**ПЛИТЫ МОДЕЛЬНЫЕ СТАЛЬНЫЕ ДЛЯ ОПОК РАЗМЕРАМИ В СВЕТУ
2600×1600 мм НА ФОРМОВОЧНЫЕ ЛИТЕЙНЫЕ МАШИНЫ
С ПОВОРОТОМ ПОЛУФОРМЫ БЕЗ ДОПРЕССОВКИ**

**ГОСТ
20120—74**

Изменение № 1 ГОСТ 20120—74 Плиты модельные стальные для опок размерами в свету 2600×1600 мм на формовочные литейные машины с поворотом полуформы без допрессовки. Конструкция и размеры

Черт. 1

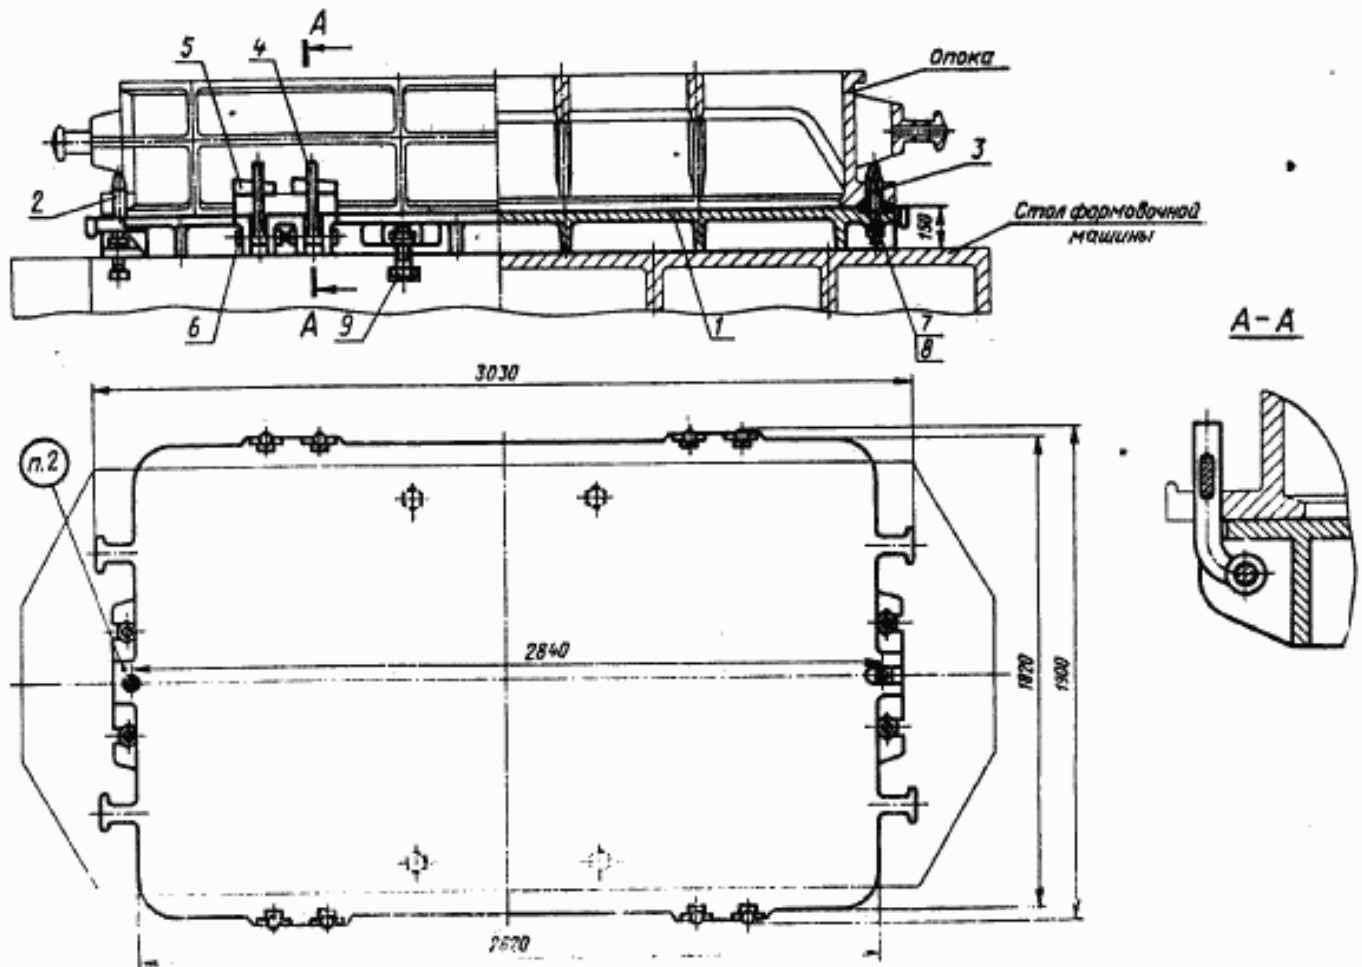
Пункт 1. Чертеж 1. Подписуочная подпись. Заменить обозначение болта (поз. 9): M20×100.66.05 по ГОСТ 7808—70 на 7002—2593 по ГОСТ 13152—67; заменить обозначение клина (поз. 5): 0290—0614 на 0292—0614.

Пункты 1, 3. Чертежи 1, 2. Заменить слова: «Теоретическая масса» на «Масса, не более».

Черт. 2

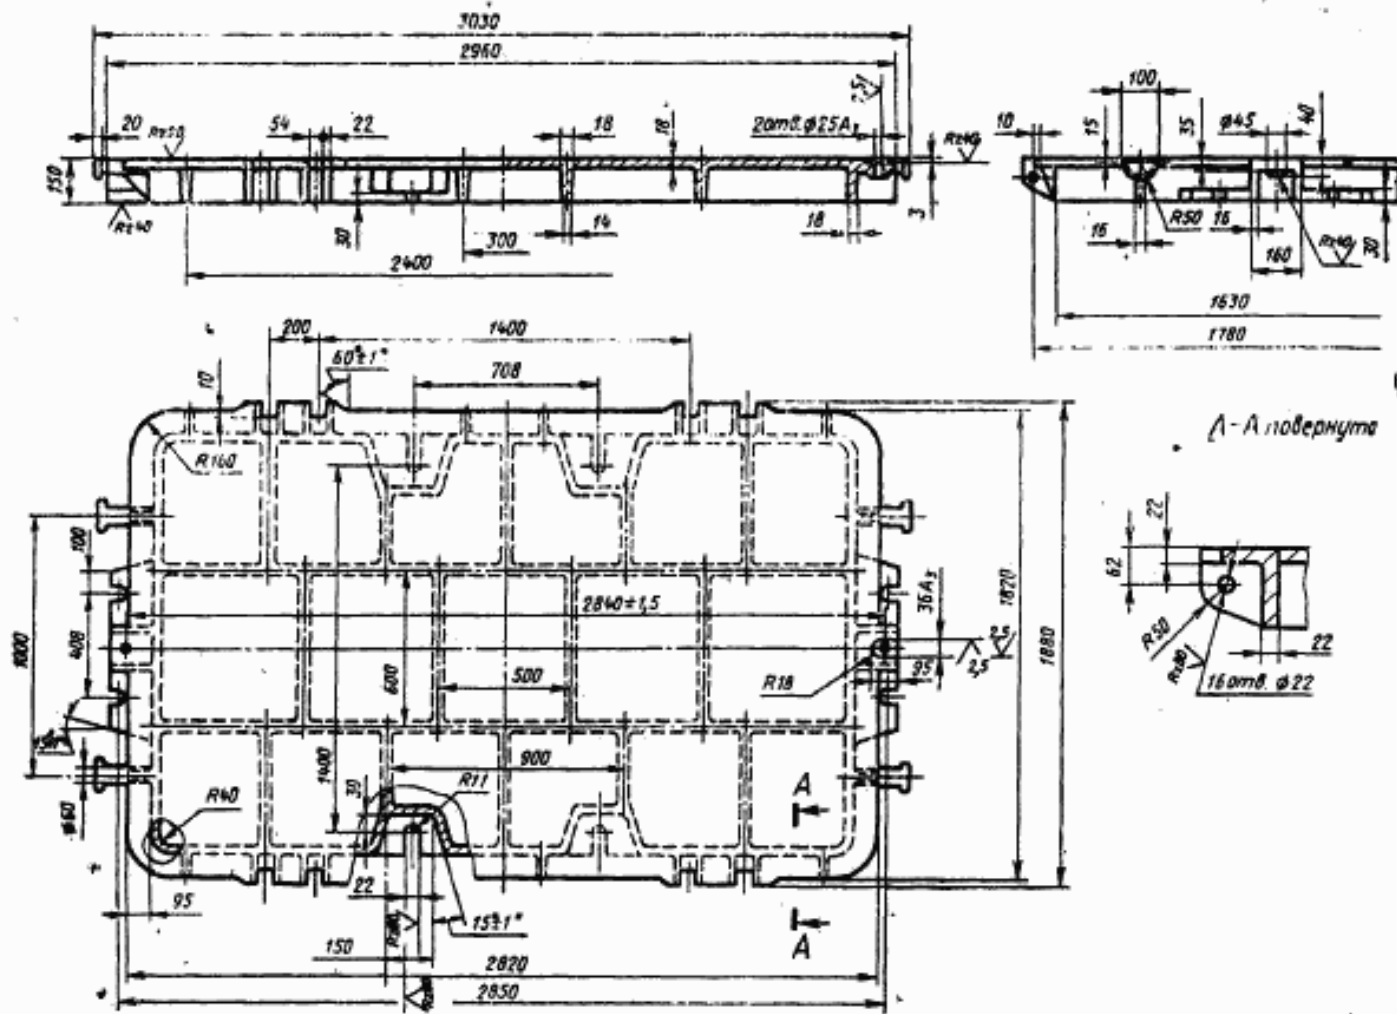
Пункт 3. Чертеж 2. Заменить обозначение: A₃ на H8;

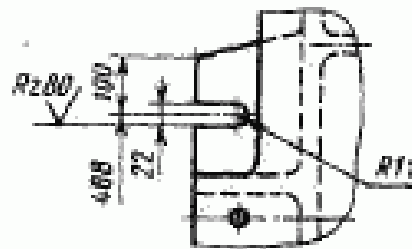
вид сверху дополнить, как указано на чертеже:
